リコール届出一覧表

リコール届出日：令和7年10月27日

リコール届出番号	外4087	リコール開始日	令和7年10月27日
届出者の氏名又は名称	スカニアジャパン株式会社 代表取締役 アラン・スーダン 問い合わせ先： 03-6735-3535 www.scania.com/jp		
製作国：スウェーデン 製作者名：スカニアCV AB			
不具合の部位（部品名）	原動機（エンジン制御ユニット）		
基準不適合状態にあると認める構造、装置又は性能の状況及びその原因	エンジン制御ユニットにおいて、設計検討が不十分なため、走行距離が多くなると燃料高圧ポンプ内の油圧制御バルブが固着することがある。 そのため、燃料噴射量が不足し、エンジンの出力が不安定となり、クラッチ滑りが発生するほか、最悪の場合、エンジンが再始動できなくなるおそれがある。		
改善措置の内容	全車両、当該ユニットを対策プログラムに更新し、燃料高圧ポンプ内部の油圧制御バルブの固着が発生しないよう、ブースト電流を増加させるプログラムに変更を行う。		
不 具 合 件 数	0件	事故の有無	なし
発 見 の 動 機	本国情報による。		
自動車使用者及び自動車特定整備事業者に周知させるための措置	・使用者：ダイレクトメールおよび管理ディーラーより直接連絡する。 ・弊社インターネットホームページに掲載する。 ・自動車特定整備事業者等：日整連発行の機関誌に掲載する。

改善箇所説明図

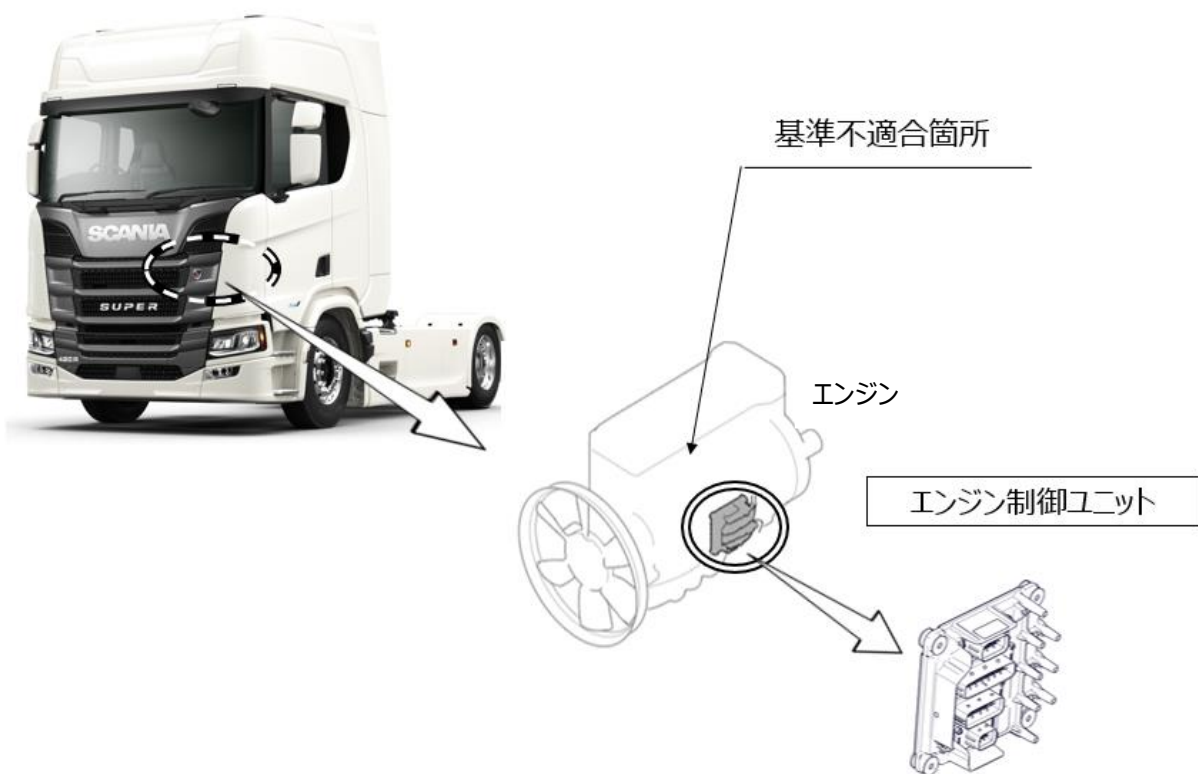
不具合の内容

エンジン制御ユニットにおいて、設計検討が不十分なため、走行距離が多くなると燃料高圧ポンプ内の油圧制御バルブが固着することがある。

そのため、燃料噴射量が不足し、エンジンの出力が不安定となり、クラッチ滑りが発生するほか、最悪の場合、エンジンが再始動できなくなるおそれがある。

改善の内容

全車両、当該ユニットを対策プログラムに更新し、燃料高圧ポンプ内部の油圧制御バルブの固着が発生しないよう、ブースト電流を増加させるプログラムに変更を行う。

識別：助手席側ドアヒンジ部に、白色ペイントを塗布する。
